柏崎刈羽原子力発電所第7号機 工事計画審査資料	
資料番号	KK7-038 改0
提出年月日	2020年5月21日

V-2-1-14 計算書作成の方法
機電設備の耐震計算書記載例
の変更点について

本資料は、V-2-1-14「計算書作成の方法」の補足説明資料である KK7 補足-028-10-1「柏崎刈羽原子力発電所第7号機 耐震性に関する説明書に係る補足説明資料」に示す耐震計算書記載例の変更点をまとめたものである。比較対象は初版と最新版（2020年5月21日提出）であり、これらの変更点を各耐震計算書に反映することで耐震計算書の記載の充実を図る。

付録-3 F パターン「たて軸ポンプ」の耐震計算書記載例の変更点

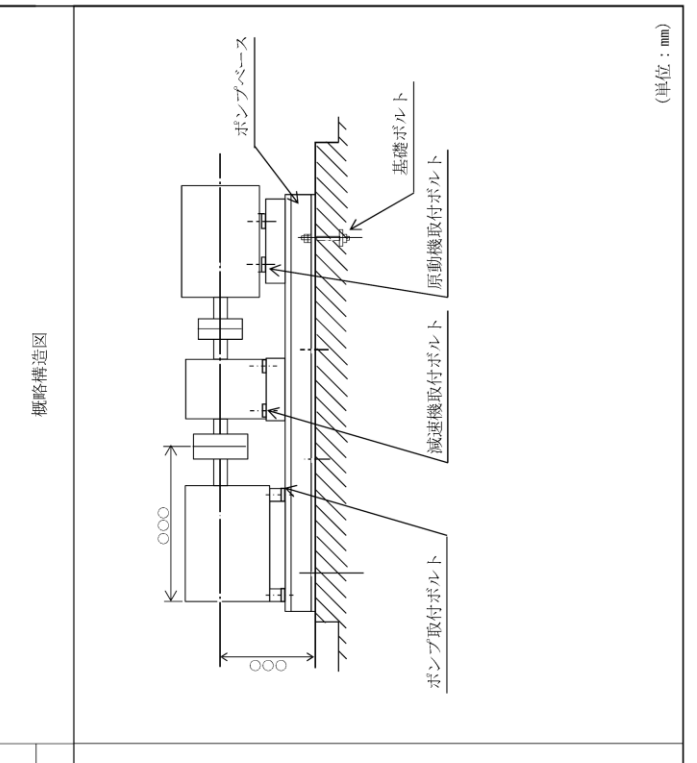
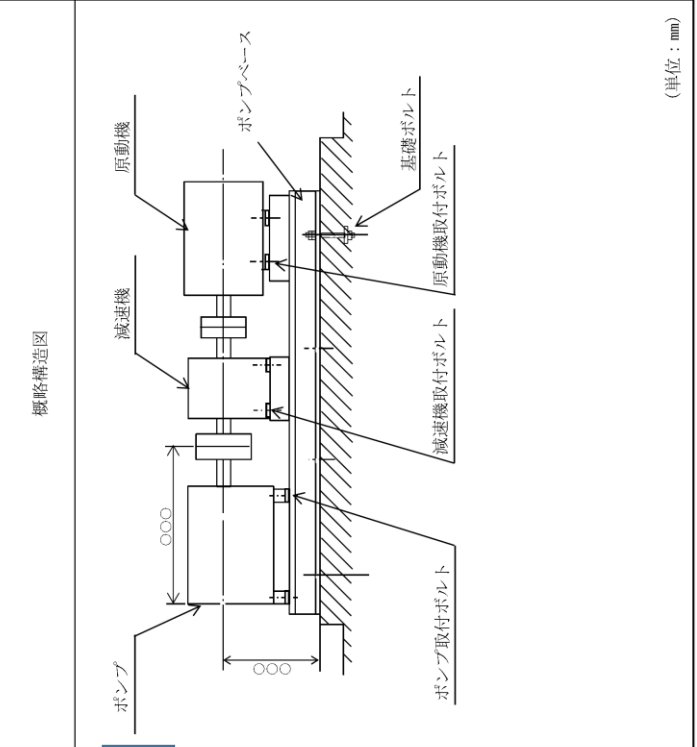
初版	最新版	備考																																												
<p>2.4.4 動的機能の評価結果</p> <table border="1"> <thead> <tr> <th colspan="2"></th> <th>評価用加速度</th> <th>機能確認経済加速度</th> </tr> <tr> <th colspan="2"></th> <th>($\times 9.8m/s^2$)</th> <th>($\times 9.8m/s^2$)</th> </tr> </thead> <tbody> <tr> <td rowspan="2">ポンプ</td> <td>水平方向</td> <td>*,**</td> <td>**,*</td> </tr> <tr> <td>鉛直方向</td> <td>*,**</td> <td>*,*</td> </tr> <tr> <td rowspan="2">原動機</td> <td>水平方向</td> <td>*,**</td> <td>*,*</td> </tr> <tr> <td>鉛直方向</td> <td>*,**</td> <td>*,*</td> </tr> </tbody> </table> <p>評価用加速度はすべて機能確認経済加速度以下である。</p> <p>動的機能維持評価が必要な機器の場合は本表を追加する。 (評価用加速度≧機能確認経済加速度)の場合の記載を示す。 加速度比較でNGとなり、詳細評価が必要な場合は、評価結果を追加する。</p> <p>水平方向は、ポンプにあってはコラム先端(原動機)にあっては軸受部)の応答加速度又は設計用最大応答加速度のどちらか大きい方を記載する。 鉛直方向は、設計用最大応答加速度を記載する。 設計用最大応答加速度は、設計用最大応答加速度Ⅰ(1.0・ZPA)又は設計用最大応答加速度Ⅱ(1.0・ZPA)を記載する。</p>			評価用加速度	機能確認経済加速度			($\times 9.8m/s^2$)	($\times 9.8m/s^2$)	ポンプ	水平方向	*,**	**,*	鉛直方向	*,**	*,*	原動機	水平方向	*,**	*,*	鉛直方向	*,**	*,*	<p>2.4.4 動的機能の評価結果</p> <table border="1"> <thead> <tr> <th colspan="2"></th> <th>機能維持評価用加速度</th> <th>機能確認経済加速度</th> </tr> <tr> <th colspan="2"></th> <th>($\times 9.8m/s^2$)</th> <th>($\times 9.8m/s^2$)</th> </tr> </thead> <tbody> <tr> <td rowspan="2">ポンプ</td> <td>水平方向</td> <td>*,**</td> <td>**,*</td> </tr> <tr> <td>鉛直方向</td> <td>*,**</td> <td>*,*</td> </tr> <tr> <td rowspan="2">原動機</td> <td>水平方向</td> <td>*,**</td> <td>*,*</td> </tr> <tr> <td>鉛直方向</td> <td>*,**</td> <td>*,*</td> </tr> </tbody> </table> <p>動的機能維持評価が必要な機器の場合は本表を追加する。 (機能維持評価用加速度≧機能確認経済加速度)の場合の記載を示す。 評価結果を追加する。</p> <p>注記※：基準地震動S₀により定まる応答加速度を設定する。なお、鉛直方向の機能維持評価用最大応答加速度はコラム先端(原動機)にあっては軸受部)の応答加速度又は設計用最大応答加速度(1.0・ZPA)のいずれか大きい方を、水平方向は設計用最大応答加速度Ⅰ(1.0・ZPA)又は設計用最大応答加速度Ⅱ(1.0・ZPA)を記載する。</p> <p>水平方向は、ポンプにあってはコラム先端(原動機)にあっては軸受部)の応答加速度又は設計用最大応答加速度のどちらか大きい方を記載する。 鉛直方向は、設計用最大応答加速度を記載する。 設計用最大応答加速度は、設計用最大応答加速度Ⅰ(1.0・ZPA)又は設計用最大応答加速度Ⅱ(1.0・ZPA)を記載する。</p>			機能維持評価用加速度	機能確認経済加速度			($\times 9.8m/s^2$)	($\times 9.8m/s^2$)	ポンプ	水平方向	*,**	**,*	鉛直方向	*,**	*,*	原動機	水平方向	*,**	*,*	鉛直方向	*,**	*,*	<p>用語変更。 変更前：評価用加速度 変更後：機能維持評価用加速度 注記追加。</p>

評価用加速度	機能確認経済加速度																																											
		($\times 9.8m/s^2$)	($\times 9.8m/s^2$)																																											
ポンプ	水平方向	*,**	**,*																																											
	鉛直方向	*,**	*,*																																											
原動機	水平方向	*,**	*,*																																											
	鉛直方向	*,**	*,*																																											
		機能維持評価用加速度	機能確認経済加速度																																											
		($\times 9.8m/s^2$)	($\times 9.8m/s^2$)																																											
ポンプ	水平方向	*,**	**,*																																											
	鉛直方向	*,**	*,*																																											
原動機	水平方向	*,**	*,*																																											
	鉛直方向	*,**	*,*

付録-5 機能維持評価で詳細検討を実施する場合の変更点

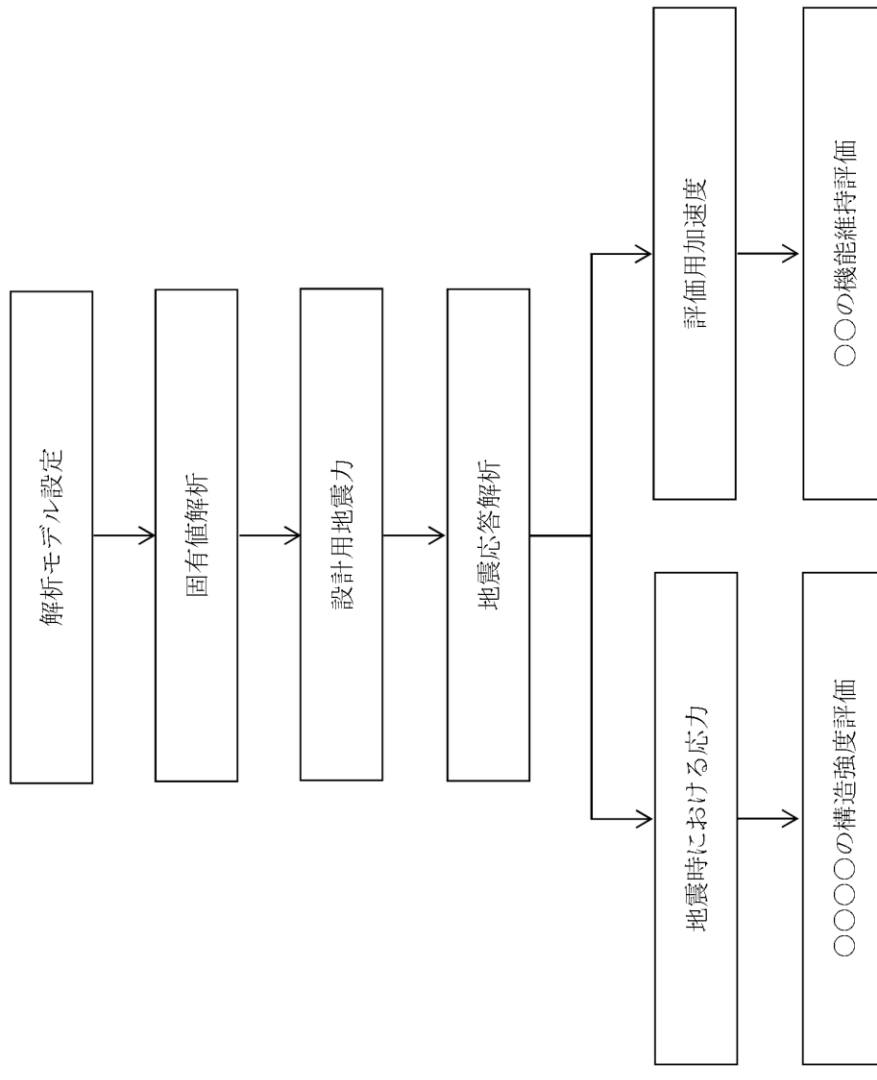
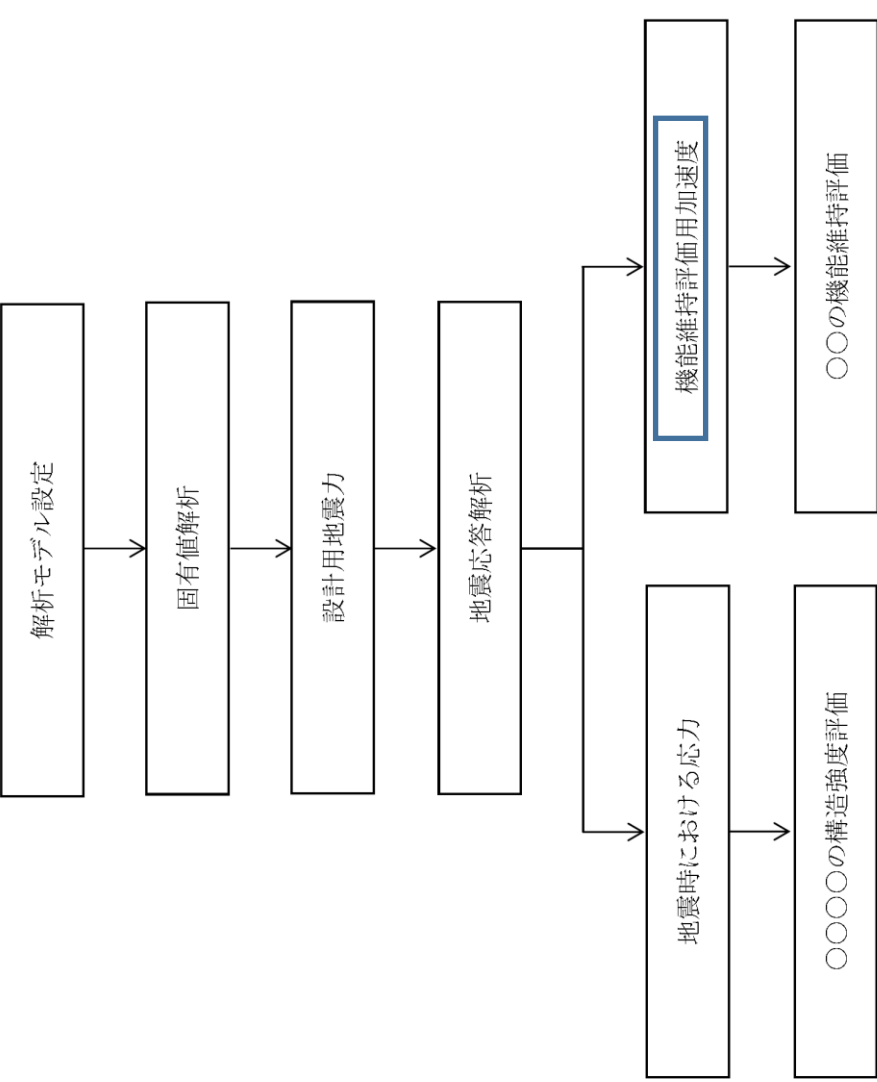
初版	最新版	備考																																
<p>4. 機能維持評価</p> <p>4.1 基本方針</p> <p>○○○○ポンプは、V-2-1-9「機能維持の基本方針」に記載の往復動式のポンプであり、機能維持評価において応答加速度が機能確認済加速度を上回ることから、J E A G 4 6 0 1 に定められた評価部位の健全性を詳細評価することで動的機能維持の確認を行う。</p> <p>(1) 原動機は横形ころがり軸受機であるため、V-2-1-9「機能維持の基本方針」に記載されている往復動式ポンプ及び原動機の機能確認済加速度を適用する。</p> <p>本項目は原動機の機能維持評価において応答加速度が機能確認済加速度を上回ることがない場合に記載する。原動機も上回る場合は(1)を削除し、4.1 基本方針「○○○○ポンプは、」を「○○○○ポンプ及び原動機は、」に修正する。</p>	<p>4. 機能維持評価</p> <p>4.1 基本方針</p> <p>○○○○ポンプは、V-2-1-9「機能維持の基本方針」に記載の往復動式のポンプであり、機能維持評価において機能確認済加速度が機能確認済加速度を上回ることから、J E A G 4 6 0 1 に定められた評価部位の健全性を詳細評価することで動的機能維持の確認を行う。</p> <p>詳細評価に用いる応答加速度は、V-2-1-7「設計用床応答曲線の作成方針」に基づき、基準地震動Ssにより定まる設計用最大応答加速度(1.0ZPA)を設定する。</p> <p>(1) 原動機は横形ころがり軸受機であるため、V-2-1-9「機能維持の基本方針」に記載されている往復動式ポンプ及び原動機の機能確認済加速度を適用する。</p> <p>本項目は原動機の機能維持評価において機能維持評価用加速度が機能確認済加速度を上回ることがない場合に記載する。原動機も上回る場合は(1)を削除し、4.1 基本方針「○○○○ポンプは、」を「○○○○ポンプ及び原動機は、」に修正する。</p> <p>評価に用いる機能維持評価用加速度について、記載する。</p>	<p>用語変更。</p> <p>変更前：応答加速度</p> <p>変更後：機能維持評価用加速度</p> <p>内容明確化。</p>

<p>1.2.3.1 機能確認済加速度との比較</p> <table border="1"> <tr> <td>ポンプ</td> <td>水平方向</td> <td>機能確認済加速度</td> <td>***</td> </tr> <tr> <td></td> <td>鉛直方向</td> <td>機能確認済加速度</td> <td>***</td> </tr> <tr> <td>原動機</td> <td>水平方向</td> <td>機能確認済加速度</td> <td>***</td> </tr> <tr> <td></td> <td>鉛直方向</td> <td>機能確認済加速度</td> <td>***</td> </tr> </table> <p>注記*：基準地震動Ssにより定まる応答加速度とする。 ポンプは、水平、鉛直方向ともに機能維持評価用加速度が機能確認済加速度を超えるため、以下の項目について評価する。 原動機は、鉛直方向の応答加速度が機能確認済加速度を超えるため、以下の項目について評価する。</p>	ポンプ	水平方向	機能確認済加速度	***		鉛直方向	機能確認済加速度	***	原動機	水平方向	機能確認済加速度	***		鉛直方向	機能確認済加速度	***	<p>1.2.3.1 機能確認済加速度との比較</p> <table border="1"> <tr> <td>ポンプ</td> <td>水平方向</td> <td>機能維持評価用加速度*</td> <td>***</td> </tr> <tr> <td></td> <td>鉛直方向</td> <td>機能維持評価用加速度*</td> <td>***</td> </tr> <tr> <td>原動機</td> <td>水平方向</td> <td>機能維持評価用加速度*</td> <td>***</td> </tr> <tr> <td></td> <td>鉛直方向</td> <td>機能維持評価用加速度*</td> <td>***</td> </tr> </table> <p>注記*：基準地震動Ssにより定まる応答加速度とする。 ポンプは、水平、鉛直方向ともに機能維持評価用加速度が機能確認済加速度を超えるため、以下の項目について評価する。 原動機は、鉛直方向の機能維持評価用加速度が機能確認済加速度を超えるため、以下の項目について評価する。</p>	ポンプ	水平方向	機能維持評価用加速度*	***		鉛直方向	機能維持評価用加速度*	***	原動機	水平方向	機能維持評価用加速度*	***		鉛直方向	機能維持評価用加速度*	***	<p>用語変更。</p> <p>変更前：評価用加速度</p> <p>変更後：機能維持評価用加速度</p> <p>注記追加。</p>

ポンプ	水平方向	機能確認済加速度	***																															
	鉛直方向	機能確認済加速度	***																															
原動機	水平方向	機能確認済加速度	***																															
	鉛直方向	機能確認済加速度	***																															
ポンプ	水平方向	機能維持評価用加速度*	***																															
	鉛直方向	機能維持評価用加速度*	***																															
原動機	水平方向	機能維持評価用加速度*	***																															
	鉛直方向	機能維持評価用加速度*	***																															
<p>2.2.3.1 機能確認済加速度との比較</p> <table border="1"> <tr> <td>ポンプ</td> <td>水平方向</td> <td>機能確認済加速度</td> <td>***</td> </tr> <tr> <td></td> <td>鉛直方向</td> <td>機能確認済加速度</td> <td>***</td> </tr> <tr> <td>原動機</td> <td>水平方向</td> <td>機能確認済加速度</td> <td>***</td> </tr> <tr> <td></td> <td>鉛直方向</td> <td>機能確認済加速度</td> <td>***</td> </tr> </table> <p>注記*：水平、鉛直方向ともに応答加速度が機能確認済加速度を超えるため、以下の項目について評価する。 原動機は、鉛直方向の応答加速度が機能確認済加速度を超えるため、以下の項目について評価する。</p>	ポンプ	水平方向	機能確認済加速度	***		鉛直方向	機能確認済加速度	***	原動機	水平方向	機能確認済加速度	***		鉛直方向	機能確認済加速度	***	<p>2.2.3.1 機能確認済加速度との比較</p> <table border="1"> <tr> <td>ポンプ</td> <td>水平方向</td> <td>機能維持評価用加速度*</td> <td>***</td> </tr> <tr> <td></td> <td>鉛直方向</td> <td>機能維持評価用加速度*</td> <td>***</td> </tr> <tr> <td>原動機</td> <td>水平方向</td> <td>機能維持評価用加速度*</td> <td>***</td> </tr> <tr> <td></td> <td>鉛直方向</td> <td>機能維持評価用加速度*</td> <td>***</td> </tr> </table> <p>注記*：水平、鉛直方向ともに機能維持評価用加速度が機能確認済加速度を超えるため、以下の項目について評価する。 原動機は、鉛直方向の機能維持評価用加速度が機能確認済加速度を超えるため、以下の項目について評価する。</p>	ポンプ	水平方向	機能維持評価用加速度*	***		鉛直方向	機能維持評価用加速度*	***	原動機	水平方向	機能維持評価用加速度*	***		鉛直方向	機能維持評価用加速度*	***	<p>用語変更。</p> <p>変更前：評価用加速度</p> <p>変更後：機能維持評価用加速度</p> <p>注記追加。</p>

付録-6 A パターンの耐震計算書記載例の変更点

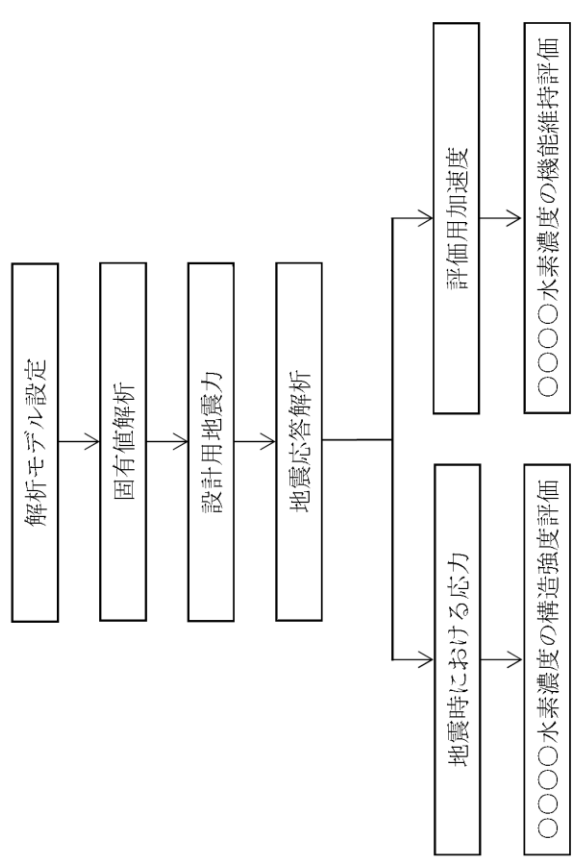
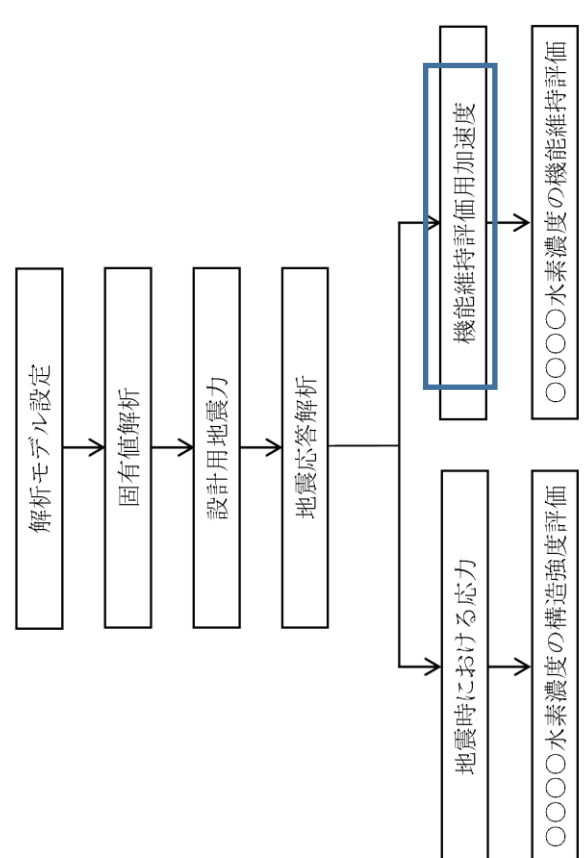
初版	最新版	備考														
<p>2.4.3 動的機能の評価結果</p> <table border="1" style="width: 100%;"> <tr> <td style="width: 30%;">○○系○○弁</td> <td style="width: 30%;"> <table border="1" style="width: 100%;"> <tr> <td>水平方向</td> <td>評価用加速度 *,*</td> </tr> <tr> <td>鉛直方向</td> <td>評価用加速度 *,*</td> </tr> </table> </td> <td style="width: 30%;">機能確認済加速度 (×9.8 m/s²) ***,*</td> </tr> </table> <p>設計用最大応答加速度 I (1.0・ZPA) 又は 設計用最大応答加速度 II (1.0・ZPA) を記載する。</p> <p>評価用加速度 (1.0ZPA) はすべて機能確認済加速度以下である</p> <p>「評価用加速度 > 機能確認済加速度の場合の記載例」 ○は○○方向, ○○は○○方向の評価用加速度が機能確認済加速度を超えるため、詳細評価を行う。</p>	○○系○○弁	<table border="1" style="width: 100%;"> <tr> <td>水平方向</td> <td>評価用加速度 *,*</td> </tr> <tr> <td>鉛直方向</td> <td>評価用加速度 *,*</td> </tr> </table>	水平方向	評価用加速度 *,*	鉛直方向	評価用加速度 *,*	機能確認済加速度 (×9.8 m/s ²) ***,*	<p>2.4.3 動的機能の評価結果</p> <table border="1" style="width: 100%;"> <tr> <td style="width: 30%;">○○系○○弁</td> <td style="width: 30%;"> <table border="1" style="width: 100%;"> <tr> <td>水平方向</td> <td>機能維持評価用加速度* *,*</td> </tr> <tr> <td>鉛直方向</td> <td>機能維持評価用加速度* *,*</td> </tr> </table> </td> <td style="width: 30%;">機能確認済加速度 (×9.8 m/s²) ***,*</td> </tr> </table> <p>設計用最大応答加速度 I (1.0・ZPA) 又は 設計用最大応答加速度 II (1.0・ZPA) を記載する。</p> <p>機能維持評価用加速度 (1.0ZPA) はすべて機能確認済加速度以下である。</p> <p>「機能維持評価用加速度 > 機能確認済加速度の場合の記載例」 ○は○○方向, ○○は○○方向の機能維持評価用加速度が機能確認済加速度を超えるため、詳細評価を行う。</p>	○○系○○弁	<table border="1" style="width: 100%;"> <tr> <td>水平方向</td> <td>機能維持評価用加速度* *,*</td> </tr> <tr> <td>鉛直方向</td> <td>機能維持評価用加速度* *,*</td> </tr> </table>	水平方向	機能維持評価用加速度* *,*	鉛直方向	機能維持評価用加速度* *,*	機能確認済加速度 (×9.8 m/s ²) ***,*	<p>用語変更。 変更前：評価用加速度 変更後：機能維持評価用加速度</p> <p>注記追加。</p>

○○系○○弁	<table border="1" style="width: 100%;"> <tr> <td>水平方向</td> <td>評価用加速度 *,*</td> </tr> <tr> <td>鉛直方向</td> <td>評価用加速度 *,*</td> </tr> </table>	水平方向	評価用加速度 *,*	鉛直方向	評価用加速度 *,*	機能確認済加速度 (×9.8 m/s ²) ***,*										
水平方向	評価用加速度 *,*															
鉛直方向	評価用加速度 *,*															
○○系○○弁	<table border="1" style="width: 100%;"> <tr> <td>水平方向</td> <td>機能維持評価用加速度* *,*</td> </tr> <tr> <td>鉛直方向</td> <td>機能維持評価用加速度* *,*</td> </tr> </table>	水平方向	機能維持評価用加速度* *,*	鉛直方向	機能維持評価用加速度* *,*	機能確認済加速度 (×9.8 m/s ²) ***,*										
水平方向	機能維持評価用加速度* *,*															
鉛直方向	機能維持評価用加速度* *,*

付録-7-1 C-1 パターン「解析」の耐震計算書記載例の変更点

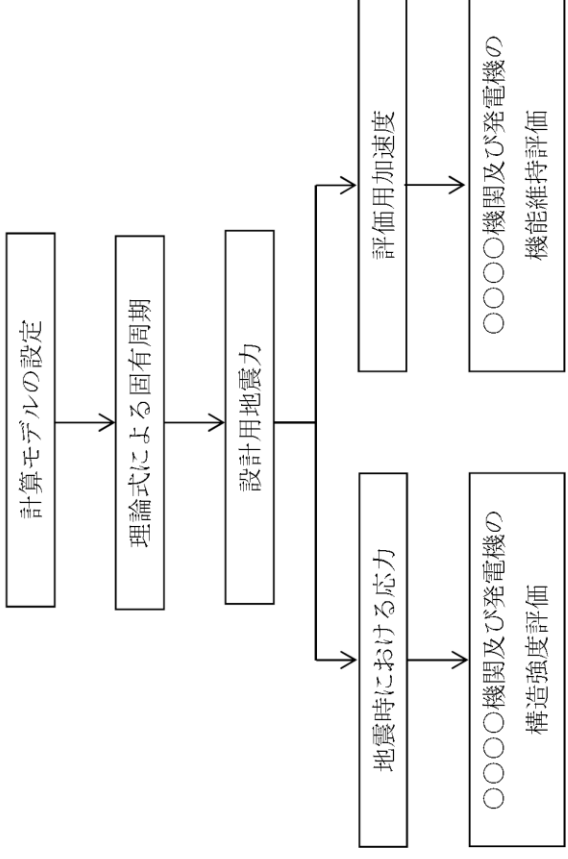
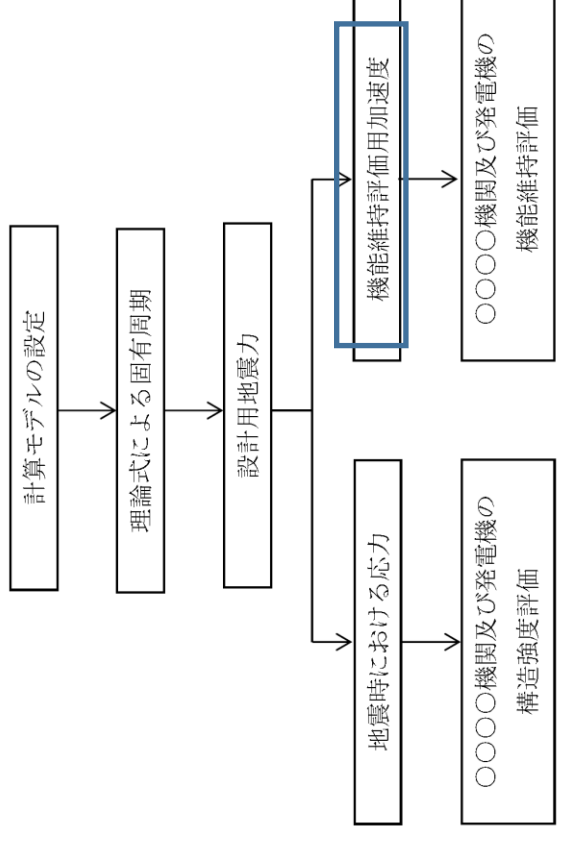
初版	最新版	備考																												
<p>4.3 固有値解析結果 固有値解析結果を表 4-2 に示す。固有周期は、0.05 秒以下であり、剛であることを確認した。</p> <table border="1" data-bbox="583 1780 730 2760"> <caption>表 4-2 固有値解析結果</caption> <thead> <tr> <th rowspan="2">モード</th> <th rowspan="2">卓越方向</th> <th rowspan="2">固有周期 (s)</th> <th colspan="2">水平方向刺激係数</th> <th rowspan="2">鉛直方向刺激係数</th> </tr> <tr> <th>X 方向</th> <th>Y 方向</th> </tr> </thead> <tbody> <tr> <td>1 次</td> <td>水平</td> <td></td> <td>—</td> <td>—</td> <td>—</td> </tr> </tbody> </table> <p>柔構造の場合は、振動モード図を記載する。</p> <p>適用する刺激係数について記載する。固有周期が 0.05 秒以下となる方向については「—」とする。</p>	モード	卓越方向	固有周期 (s)	水平方向刺激係数		鉛直方向刺激係数	X 方向	Y 方向	1 次	水平		—	—	—	<p>4.3 固有値解析結果 固有値解析結果を表 4-2 に示す。固有周期は、0.05 秒以下であり、剛であることを確認した。</p> <table border="1" data-bbox="567 682 714 1647"> <caption>表 4-2 固有値解析結果</caption> <thead> <tr> <th rowspan="2">モード</th> <th rowspan="2">卓越方向</th> <th rowspan="2">固有周期 (s)</th> <th colspan="2">水平方向刺激係数</th> <th rowspan="2">鉛直方向刺激係数</th> </tr> <tr> <th>X 方向</th> <th>Y 方向</th> </tr> </thead> <tbody> <tr> <td>1 次</td> <td>水平</td> <td></td> <td>—</td> <td>—</td> <td>—</td> </tr> </tbody> </table> <p>柔構造の場合は、振動モード図を記載する。</p> <p>適用する刺激係数について記載する。固有周期が 0.05 秒以下となる方向については「—」とする。</p> <p>柔構造の場合は、適用する刺激係数の正規化方法についての注記を記載する。 (記載例) 注記*：刺激係数は、モード質量を正規化し、固有値ベクトルと質量マトリックスの積から算出した値を示す。</p>	モード	卓越方向	固有周期 (s)	水平方向刺激係数		鉛直方向刺激係数	X 方向	Y 方向	1 次	水平		—	—	—	<p>内容明確化。</p>

モード				卓越方向	固有周期 (s)		水平方向刺激係数		鉛直方向刺激係数																					
	X 方向	Y 方向																												
1 次	水平		—	—	—																									
モード	卓越方向	固有周期 (s)	水平方向刺激係数		鉛直方向刺激係数																									
			X 方向	Y 方向																										
1 次	水平		—	—	—																									
<p>6.1 電気的機能維持評価方法 ○○○○水素濃度の電気的機能維持評価について以下に示す。 なお、評価用加速度は V-2-1-7 「設計用床応答曲線の作成方針」に基づき設定する。 ○○○○水素濃度の機能確認済加速度は、V-2-1-9 「機能維持の基本方針」に基づき、同形式の検出器単体の正弦波加振試験において、電気的機能の健全性を確認した評価部位の最大加速度を適用する。 機能確認済加速度を表 6-1-1 に示す。</p>	<p>6.1 電気的機能維持評価方法 ○○○○水素濃度の電気的機能維持評価について以下に示す。 なお、機能維持評価用加速度は V-2-1-7 「設計用床応答曲線の作成方針」に基づき、基準地震動 S s により定まる応答加速度を設定する。 ○○○○水素濃度の機能確認済加速度は、V-2-1-9 「機能維持の基本方針」に基づき、同形式の検出器単体の正弦波加振試験において、電気的機能の健全性を確認した評価部位の最大加速度を適用する。 機能確認済加速度を表 6-1-1 に示す。</p>	<p>用語変更。 変更前：評価用加速度 変更後：機能維持評価用加速度 内容明確化。</p>																												
<p>1.4.2 電気的機能の評価結果 評価用加速度 (1.0・ZPA) はすべて機能確認済加速度以下である。 設計用最大応答加速度 I (1.0・ZPA) 又は設計用最大応答加速度 II (1.0・ZPA) を記載する。</p> <table border="1" data-bbox="1554 2047 1680 2789"> <thead> <tr> <th rowspan="2">○○○○水素濃度</th> <th colspan="2">評価用加速度</th> <th rowspan="2">機能確認済加速度</th> </tr> <tr> <th>水平方向</th> <th>鉛直方向</th> </tr> </thead> <tbody> <tr> <td></td> <td>**,**</td> <td>**,**</td> <td>**,**</td> </tr> <tr> <td></td> <td>**,**</td> <td>**,**</td> <td>**,**</td> </tr> </tbody> </table>	○○○○水素濃度	評価用加速度		機能確認済加速度	水平方向	鉛直方向		**,**	**,**	**,**		**,**	**,**	**,**	<p>1.4.2 電気的機能の評価結果 機能維持評価用加速度* 機能確認済加速度 (×9.8m/s²)</p> <table border="1" data-bbox="1564 949 1690 1676"> <thead> <tr> <th rowspan="2">○○○○水素濃度</th> <th colspan="2">機能維持評価用加速度*</th> <th rowspan="2">機能確認済加速度</th> </tr> <tr> <th>水平方向</th> <th>鉛直方向</th> </tr> </thead> <tbody> <tr> <td></td> <td>**,**</td> <td>**,**</td> <td>**,**</td> </tr> <tr> <td></td> <td>**,**</td> <td>**,**</td> <td>**,**</td> </tr> </tbody> </table> <p>注記*：基準地震動 S s により定まる応答加速度とする。 機能維持評価用加速度 (1.0・ZPA) はすべて機能確認済加速度以下である。 設計用最大応答加速度 I (1.0・ZPA) 又は設計用最大応答加速度 II (1.0・ZPA) を記載する。</p>	○○○○水素濃度	機能維持評価用加速度*		機能確認済加速度	水平方向	鉛直方向		**,**	**,**	**,**		**,**	**,**	**,**	<p>用語変更。 変更前：評価用加速度 変更後：機能維持評価用加速度 注記追加。</p>

○○○○水素濃度		評価用加速度			機能確認済加速度																									
	水平方向	鉛直方向																												
	,	**,**	**,**																											
	,	**,**	**,**																											
○○○○水素濃度	機能維持評価用加速度*		機能確認済加速度																											
	水平方向	鉛直方向																												
	,	**,**	**,**																											
	,	**,**	**,**
